PARTS MODIFICATION LIST

主管部署 Divison	カメラサービス部 Camera Service Div.
施行年月日 Valid from	May, 2000

変更理由 REASON	生産都合			共通機種 COMMON MODEL	2463 Series	
	For efficient production.					
Previous	-----	→ --	-- ←	9384-2191-00		New

2463-334,335

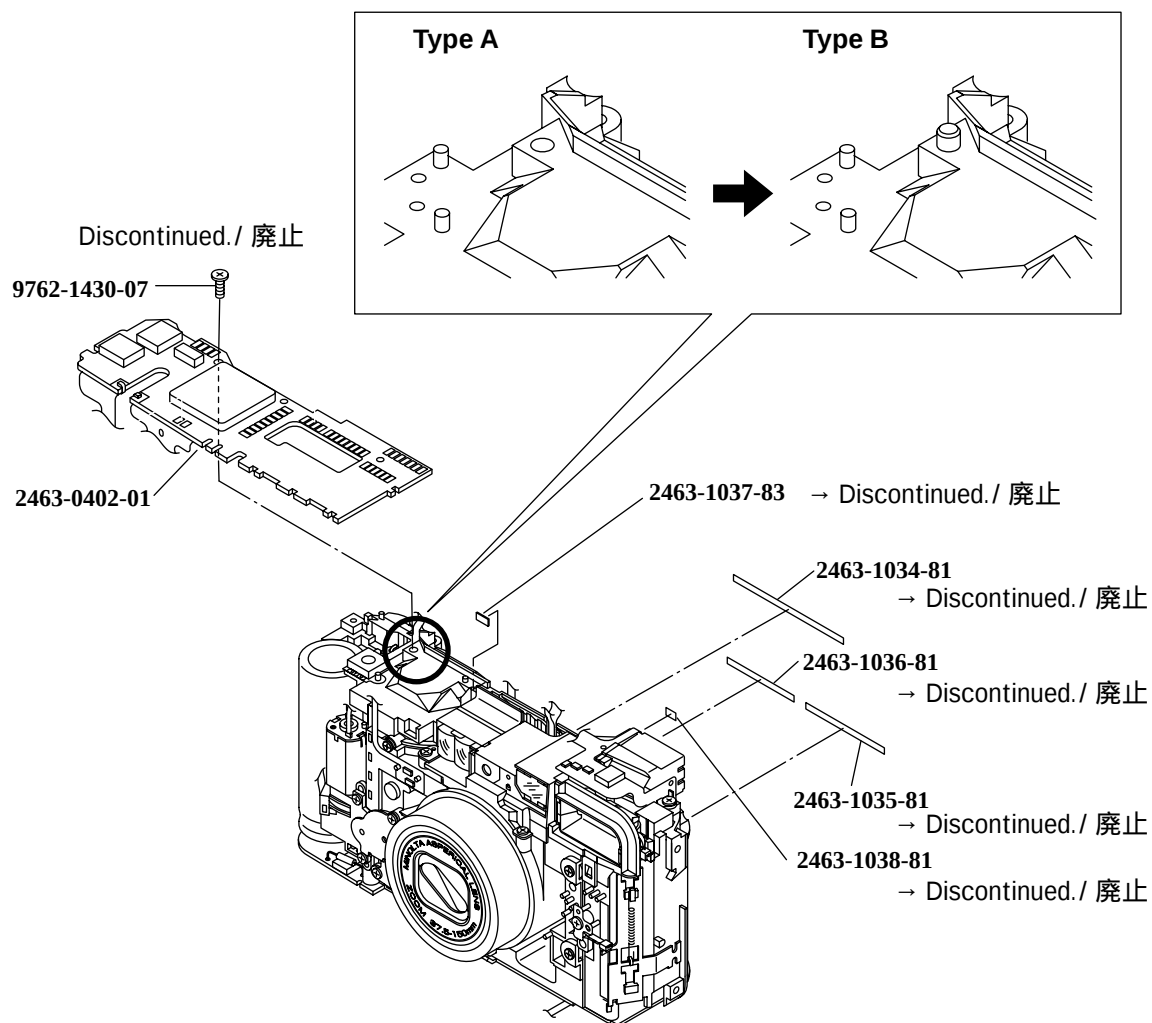
変更理由 REASON	生産都合			共通機種 COMMON MODEL	2463 Series 2468 Series	
	For efficient production.					
Previous	2463-1034-81	→ --	-- ←	Discontinued./廃止	New	
Previous	2463-1035-81	→ --	-- ←	Discontinued./廃止	New	
Previous	2463-1036-81	→ --	-- ←	Discontinued./廃止	New	
Previous	2463-1037-83	→ --	-- ←	Discontinued./廃止	New	
Previous	2463-1038-81	→ --	-- ←	Discontinued./廃止	New	
Previous	9762-1430-07	→ --	-- ←	Discontinued./廃止	New

The Type-A body needs the above 6 parts.

(2463-1337-81)

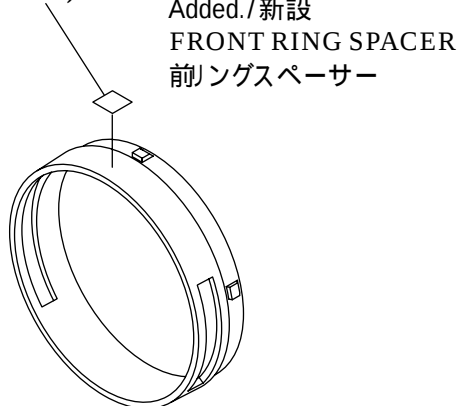
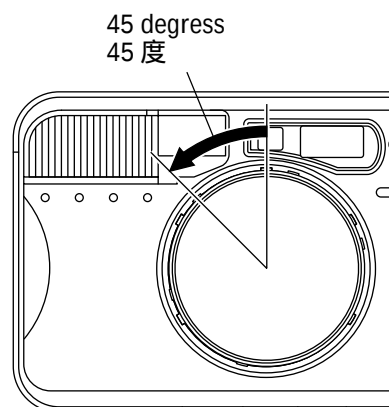
変更理由 REASON	前) ングガタ軽減			共通機種 COMMON MODEL	2463 Series
	To stable the front ring.				
Previous	2463-0130-01	→ ○	○ ←	2463-0130-01	New
Previous	2463-0131-01	→ ○	○ ←	2463-0131-01	New
Previous	2463-0132-01	→ ○	○ ←	2463-0132-01	New
Previous	2463-0133-01	→ ○	○ ←	2463-0133-01	New
Previous	2463-0134-01	→ ○	○ ←	2463-0134-01	New
Previous	2463-0137-01	→ ○	○ ←	2463-0137-01	New
Previous	-----	→ --	-- ←	(2463-1337-81)	New

See Fig.3-2, pg. 21 of REPAIR GUIDE.

2463-307

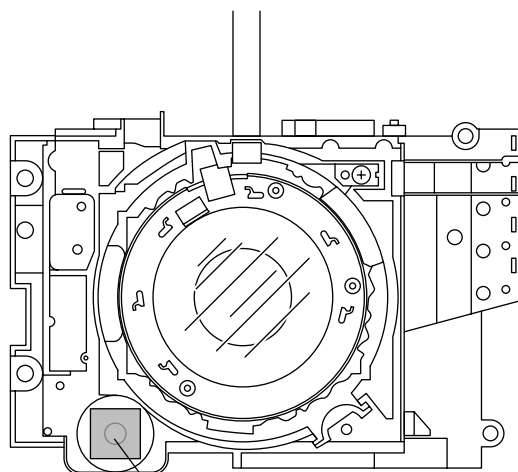
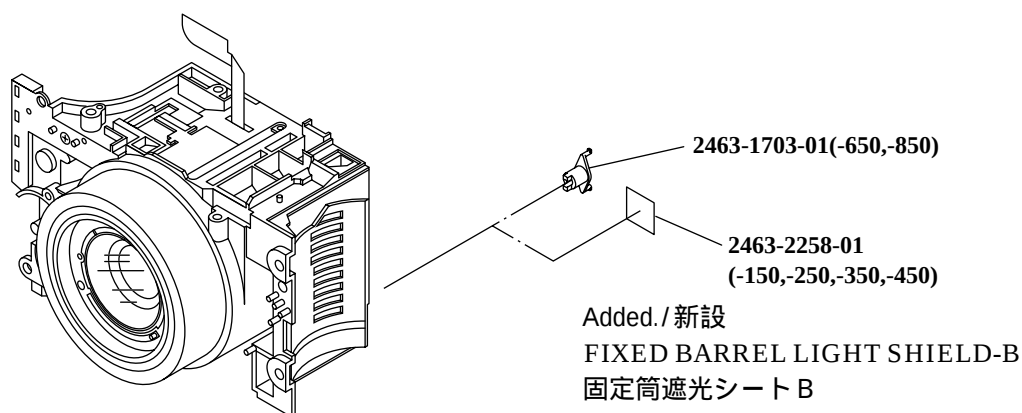
変更理由 REASON	遮光性能向上			共通機種 COMMON MODEL	2463 Series	
	For better light shielding.				2468 Series	
Previous	-----	→ --	-- ←	2463-2258-01		New

2463-1039-01

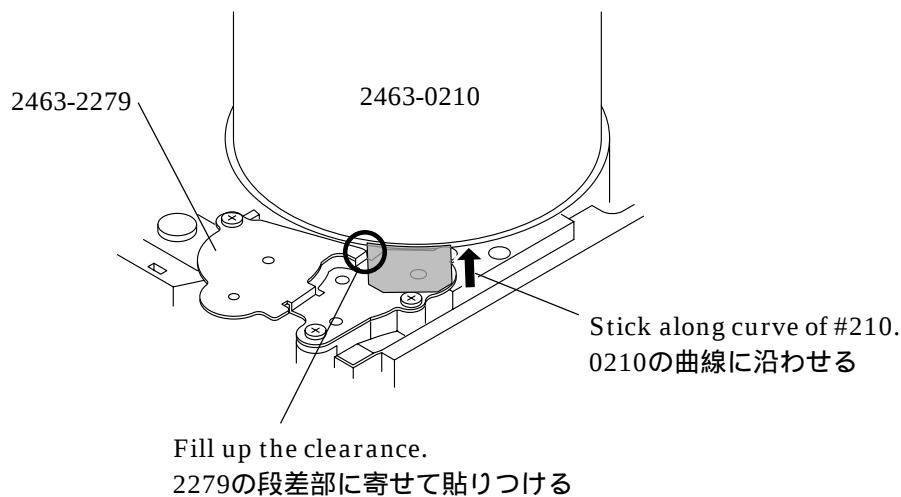
変更理由 REASON	遮光性能向上			共通機種 COMMON MODEL	2463 Series	
	For better light shielding.				2468 Series	
Previous	-----	→ --	-- ←	2463-1039-01		New

Added./新設
GEAR LIGHT SHIELD SHEET
ギア遮光シート

Parts List P. 5 2463-31,250,272

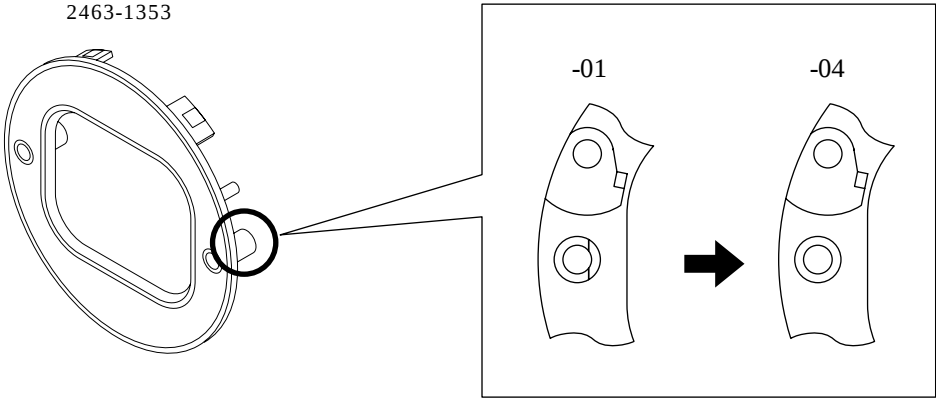
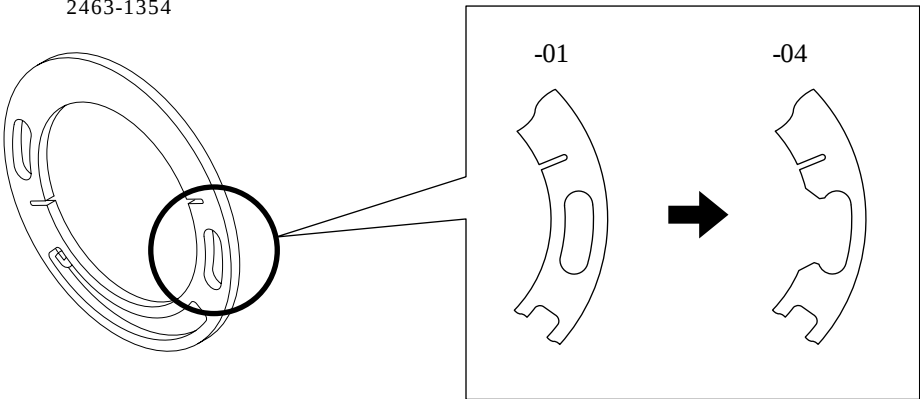
変更理由 REASON	バリア作動改善 To improve barrier opration.			共通機種 COMMON MODEL	2463 Series 2468 Series
Previous	2463-0210-01	→ --	-- ←	-----	New
Previous	(2463-1353-01)	→ X	X ←	(2463-1353-04)	New
Previous	(2463-1354-01)	→ X	X ←	(2463-1354-04)	New
2463-1353  2463-1354 					
セットでの互換性 / Interchangeability as a set		Previous	→ ○	× ←	New

2463-346

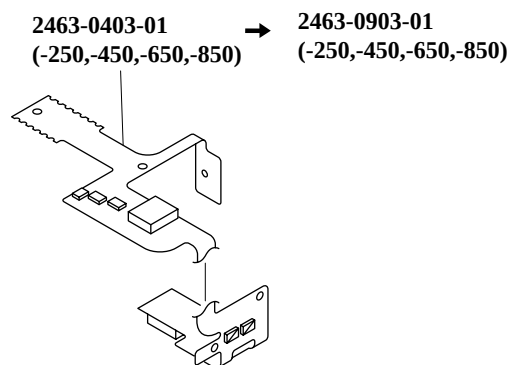
変更理由 REASON	サービス用部品として供給			共通機種 COMMON MODEL	2463 Series	
	Added as a service part.				2468 Series	
Previous	2463-0403-01	→ ○	× ←	2463-0903-01	New

Parts List P. 2 2463-372,373

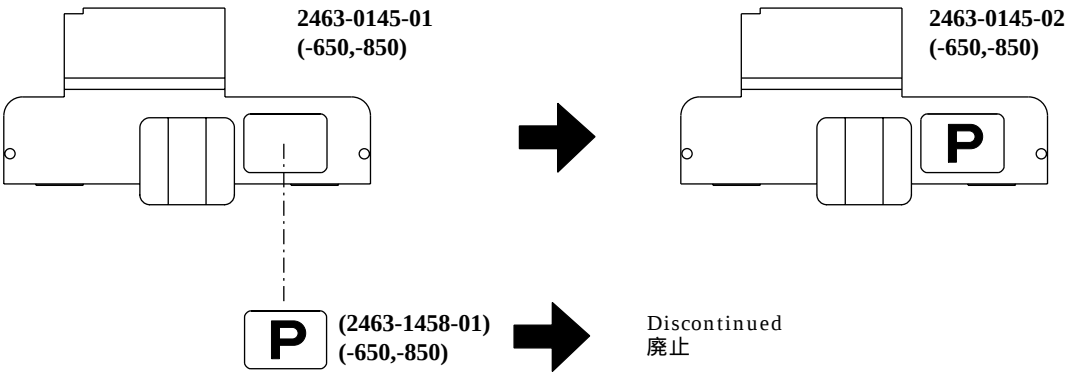
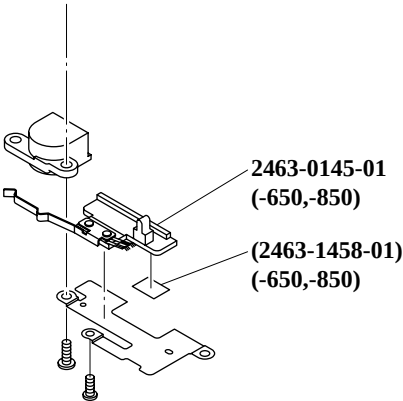
変更理由 REASON	コストダウン			共通機種 COMMON MODEL	2463 Series	
	Cost reduction.				2468 Series	
Previous	2463-0145-01	→ ×	× ←	2463-0145-02		New
Previous	(2463-1458-01)	→ --	-- ←	Discontinued/廃止		New

セットでの互換性 / Interchangeability as a set	Previous	→ ○	× ←	New
--	----------	-----	-----	-----

2463-0110-02

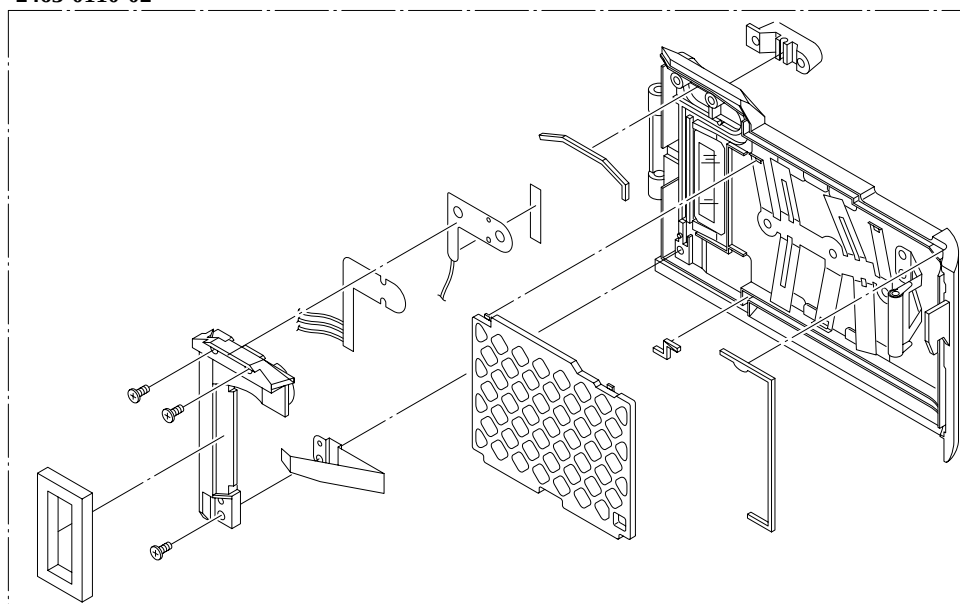
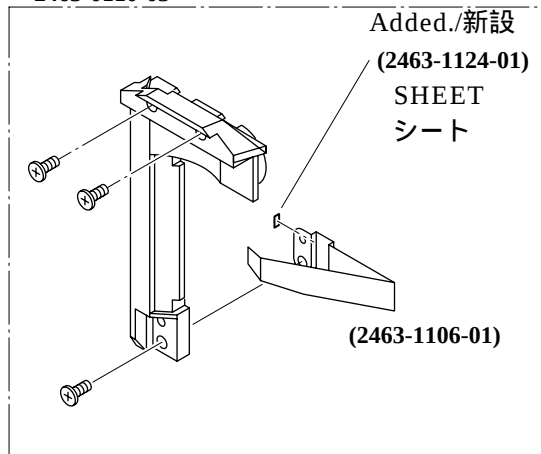
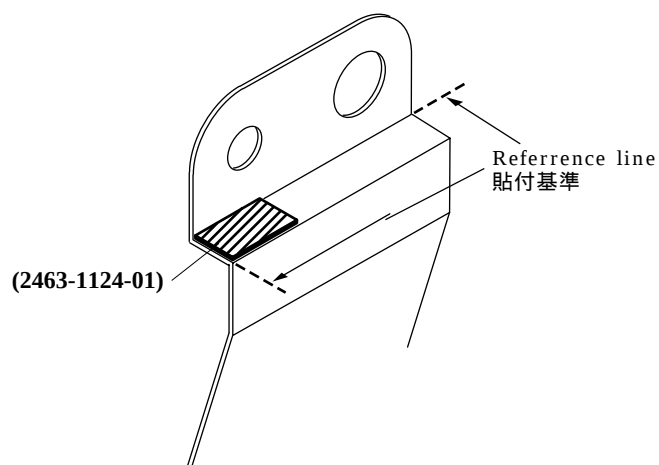
変更理由 REASON	生産都合			共通機種 COMMON MODEL	2463 Series 2468 Series
	For efficient production.				
Previous	2463-0110-02	→ ○	○ ←	2463-0110-03	New
Previous	-----	→ --	-- ←	(2463-1124-01)	New

Added./新設
(2463-1124-01)
SHEET
シート

Parts List P. 1 2463-395

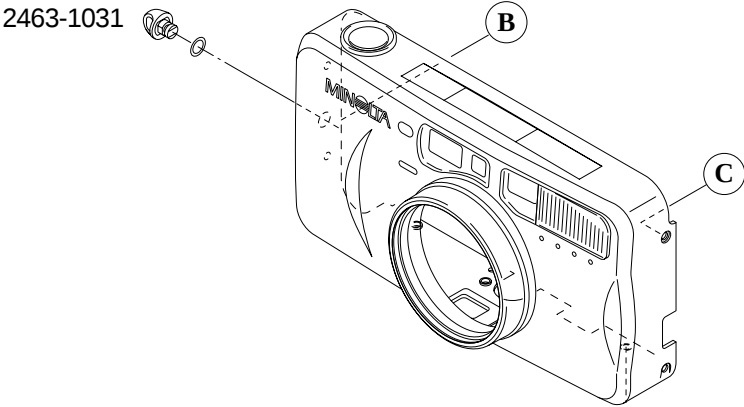
変更理由 REASON	吊環強度向上			共通機種 COMMON MODEL	2463 Series 2468 Series	
	To improve strength of strap eyelet.					
Previous	2463-1031-01	→ ○	× ←	2463-1031-03	New

2463-426,2468-033

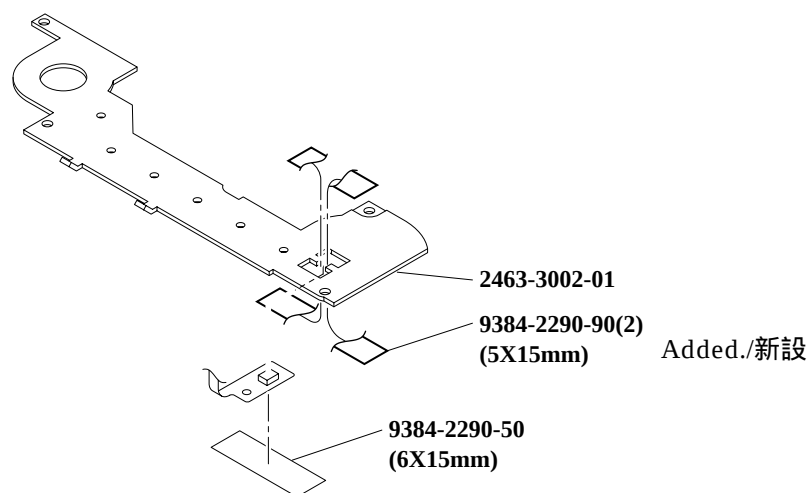
変更理由 REASON	PR信号安定化			共通機種 COMMON MODEL	2463 Series 2468 Series
	To stabilize PR output signal.				
Previous	-----	→ --	-- ←	9384-2290-90 (2)	New

The original parts configuration is adopted again to assure PR output signal.

#2463-3004-01, once discontinued in QS FA 2463-P016, is now usable.

2463-417,418,428

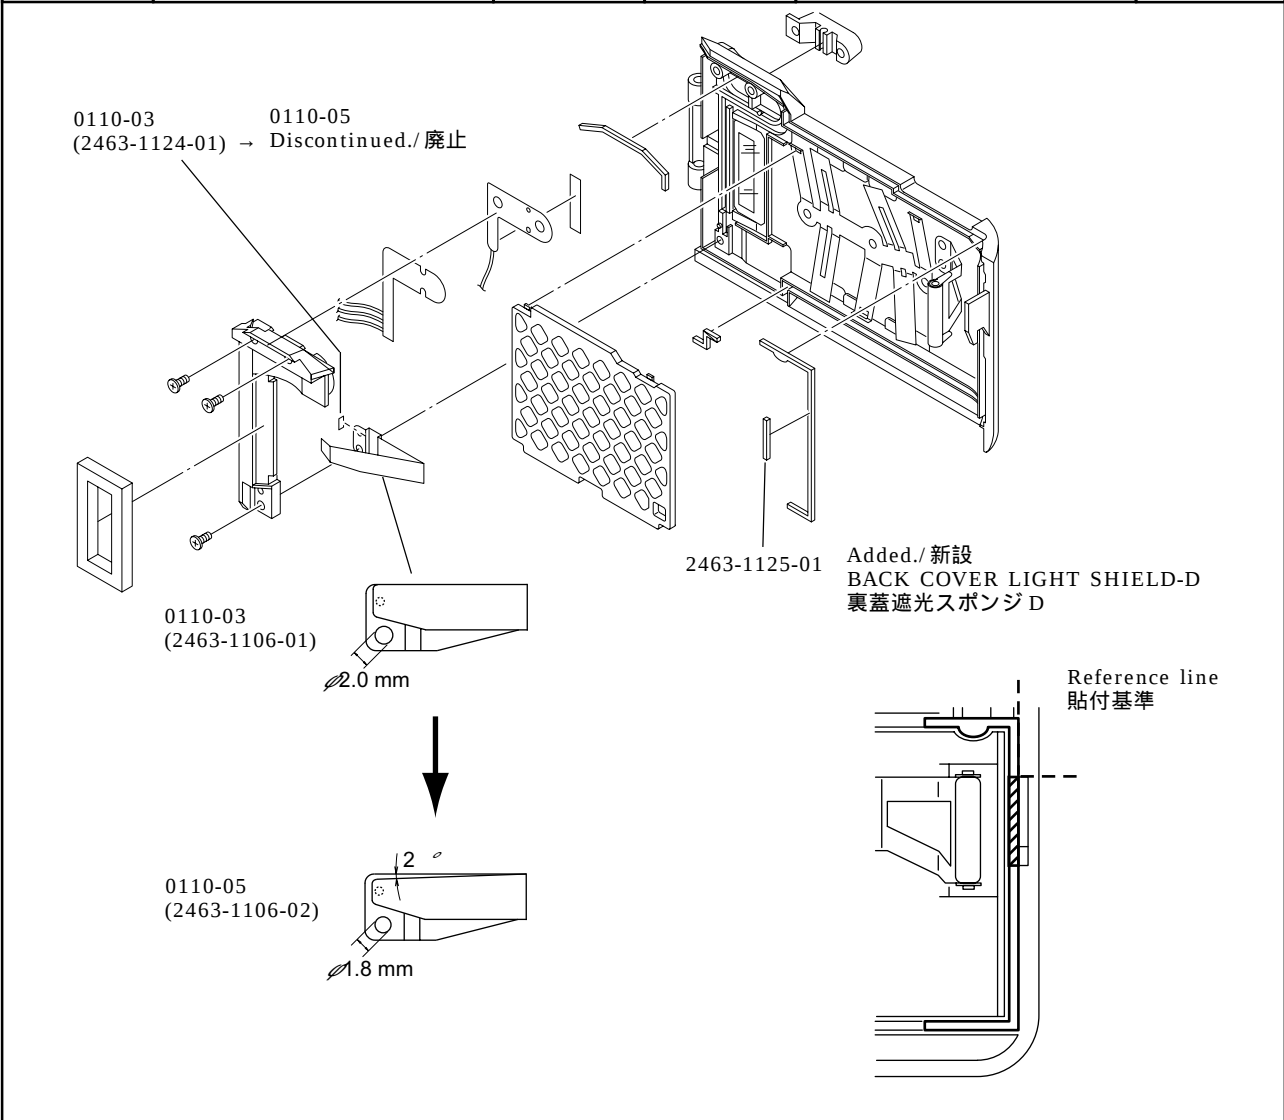
変更理由 REASON	遮光性能向上 For better light shielding.			共通機種 COMMON MODEL	2463 Series
	Previous	2463-0110-03	→ ○ × ←	2463-0110-05	New
Previous	(2463-1106-01)	→ ○ × ←		(2463-1106-02)	New
Previous	(2463-1124-01)	→ – – ←		Discontinued./廃止	New
Previous	-----	→ – – ←		(2463-1125-01)	New

2463-427

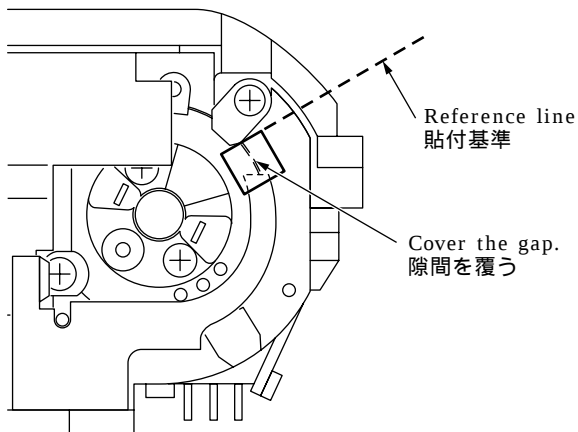
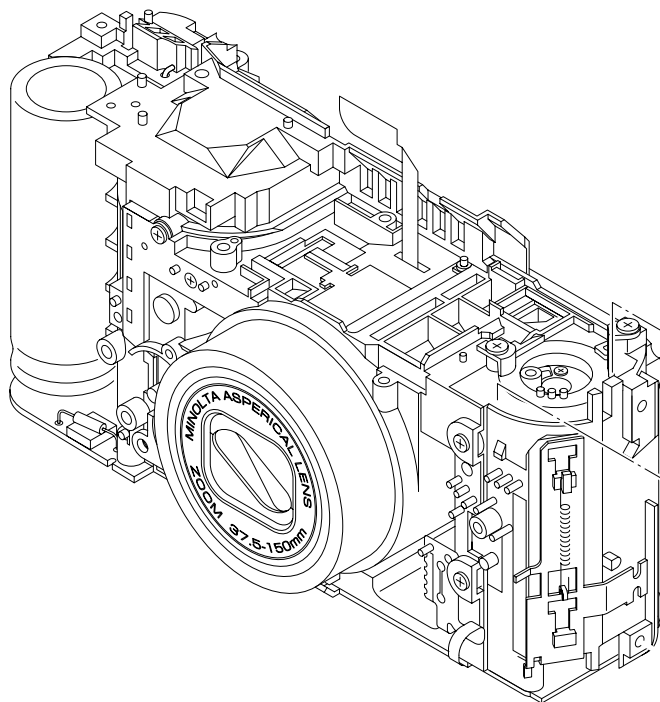
変更理由 REASON	遮光性能向上			共通機種 COMMON MODEL	2463 Series		
	For better light shielding.				2468 Series		
Previous	-----	→	--	--	←	2463-1613-01	New

Parts List P. 2 2463-436,2468-041

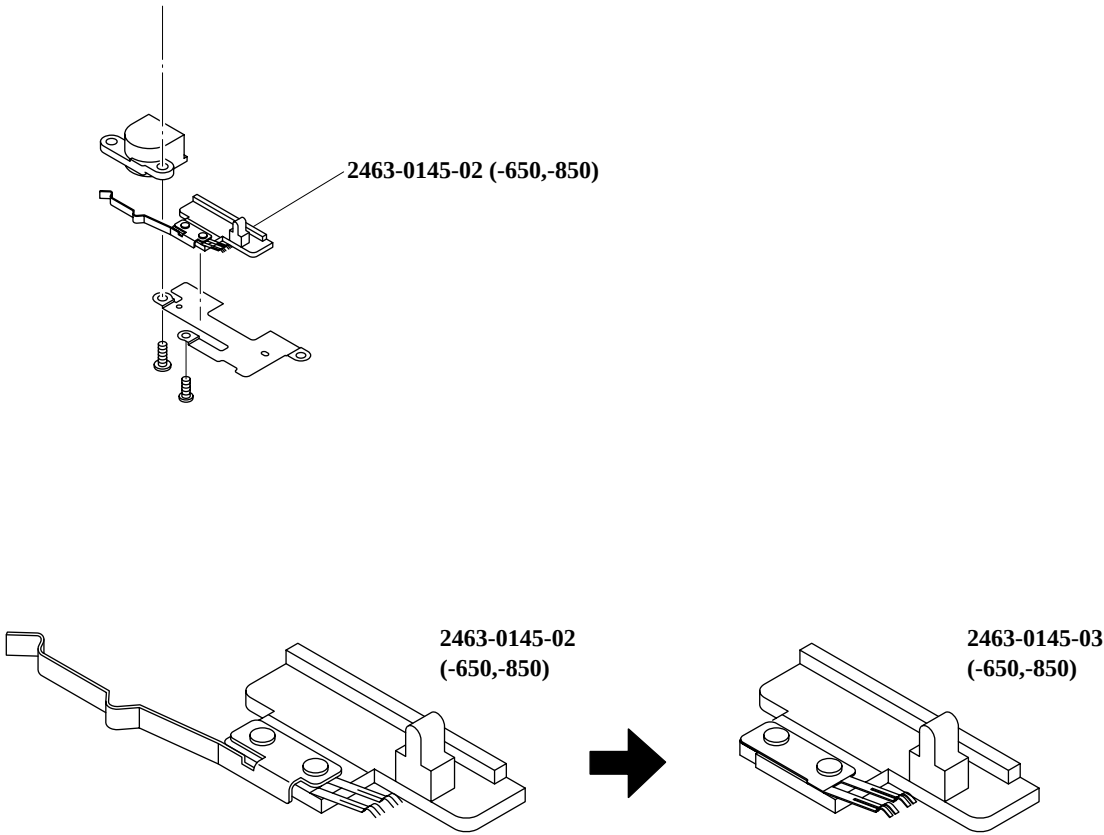
変更理由 REASON	コストダウン			共通機種 COMMON MODEL	2463 Series	
	Cost reduction.				2468 Series	
Previous	2463-0145-02	→ ○	× ←	2463-0145-03	New
